查核丙等或拆除重做案例

高雄市政府研考會 編

案例5：地坪之混凝土鑽心厚度不合格 拆除重做

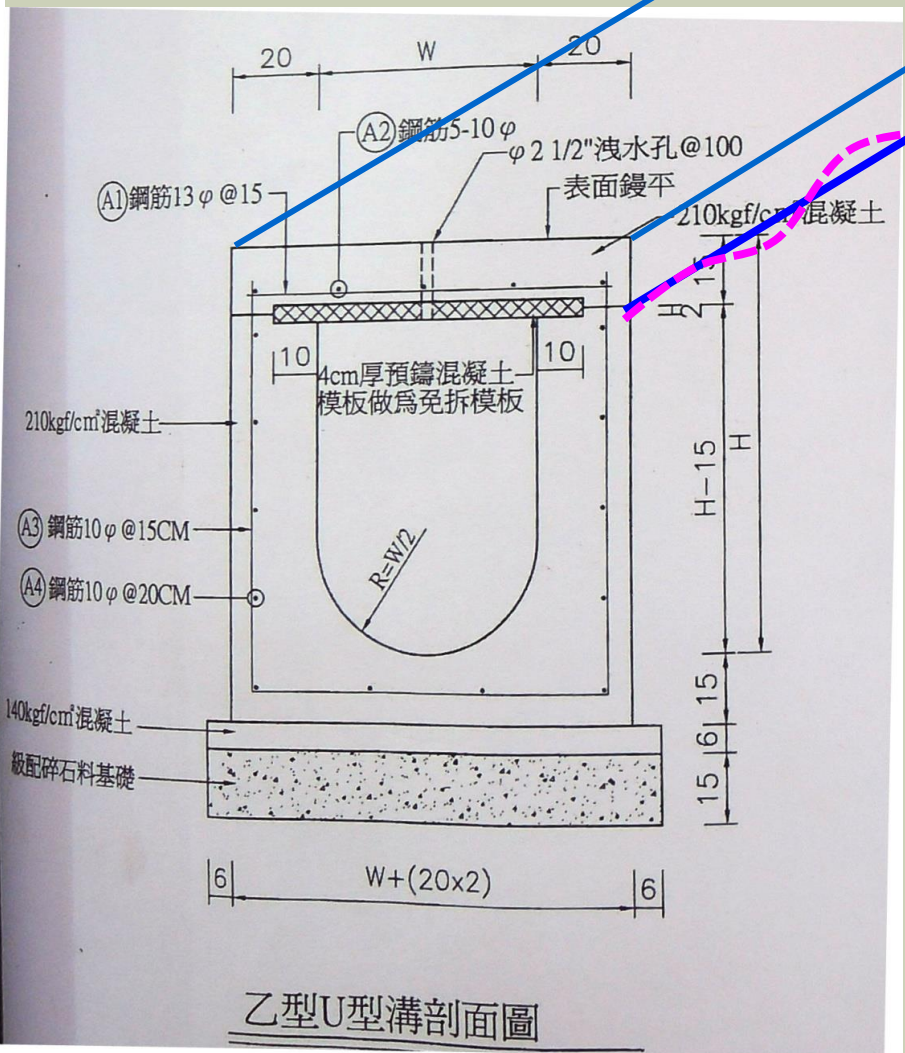
- 地坪設計厚度**20 cm**
- 現場鑽心厚度為約**16 cm**

案例8：側溝完成面平整度及線形不佳

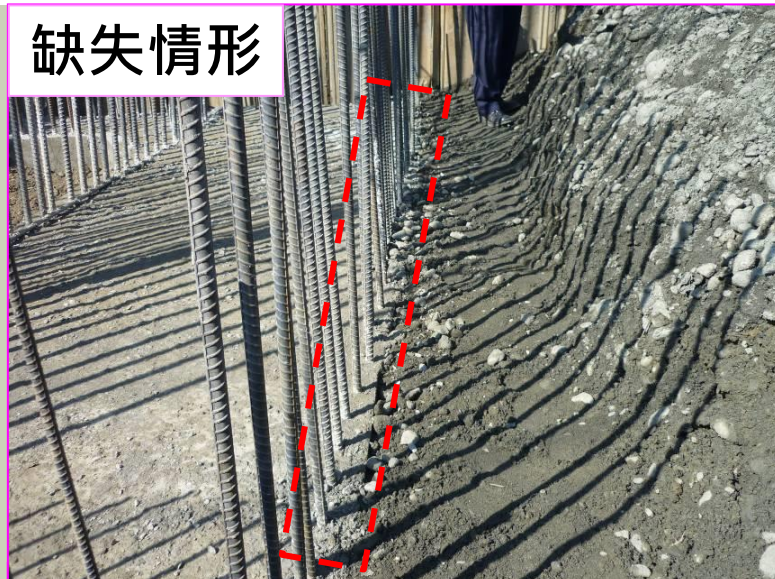
- 側溝溝蓋板混凝土完成面**高低不平**，甚有**積水**現象
- 水溝放樣不良，結構體完成面**線形不佳**

案例9：橋台鋼筋保護層厚度嚴重不足

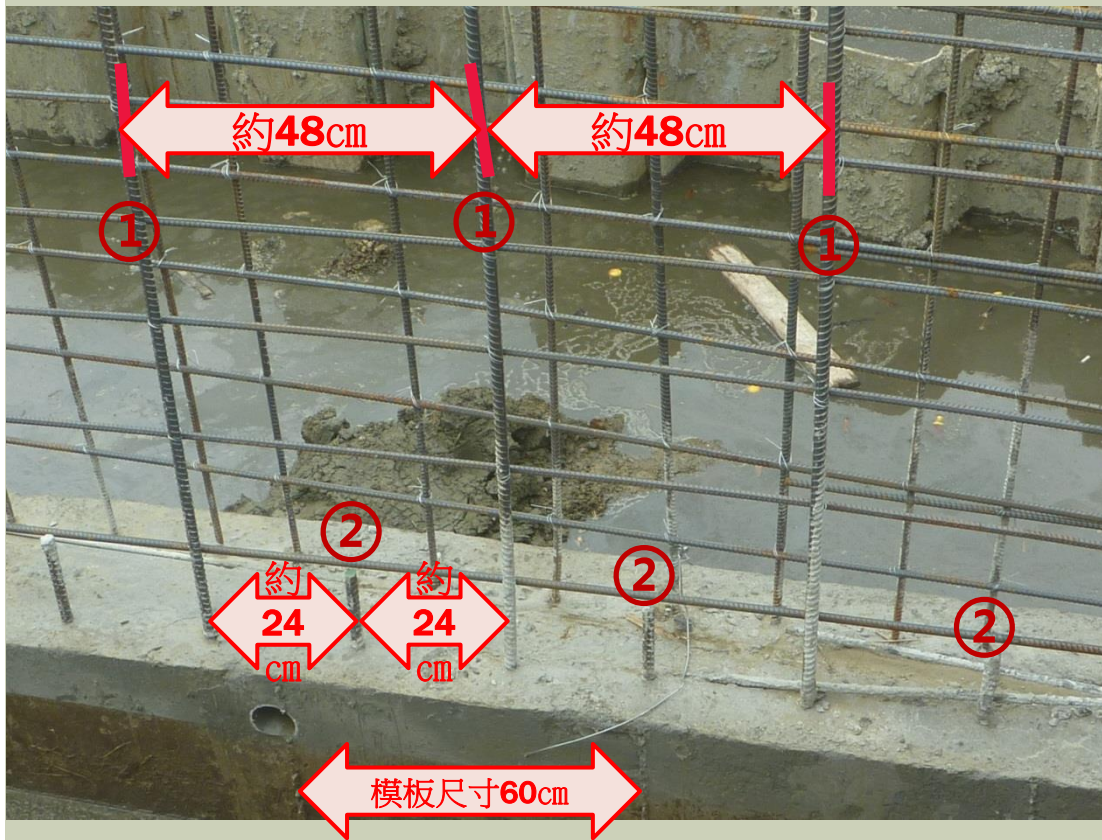
- 橋台鋼筋**保護層厚度不足**，且基礎部分**鋼筋已外露**，並與**回填土接觸**，將造成鋼筋鏽蝕
- 橋台混凝土完成面有**規則性裂縫**

拆除

改善後

案例13：鋼筋規格 (W) 使用錯誤

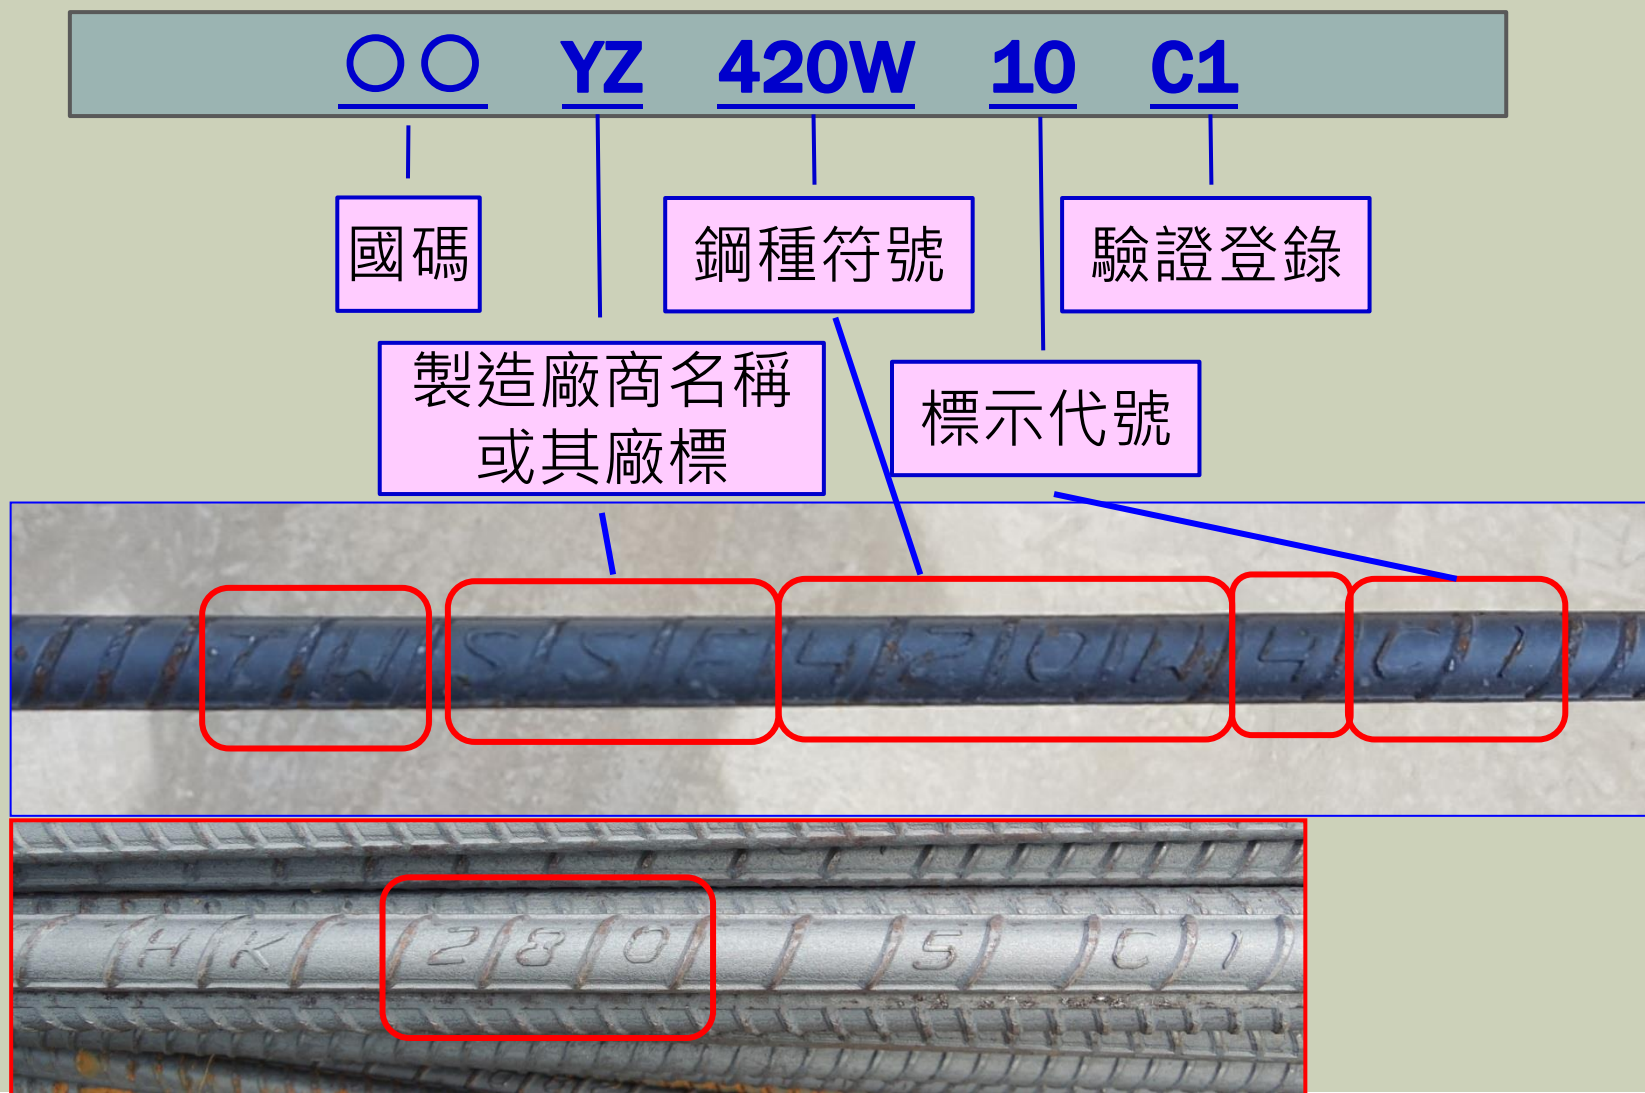
- 出廠證明及現場均為：SD280，與圖說規定SD280 W (可鐸) 不符

道路底層級配料不符合契約圖說規範

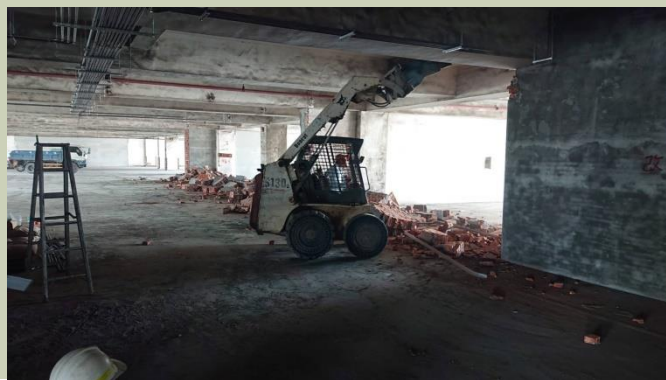
- 級配料不符合施工規範規定
 - 現場部分骨材粒徑太大 ($> 5\text{cm}$)
 - 且多數為卵石，無破碎面
- 級配料不符合，挖除重新進料
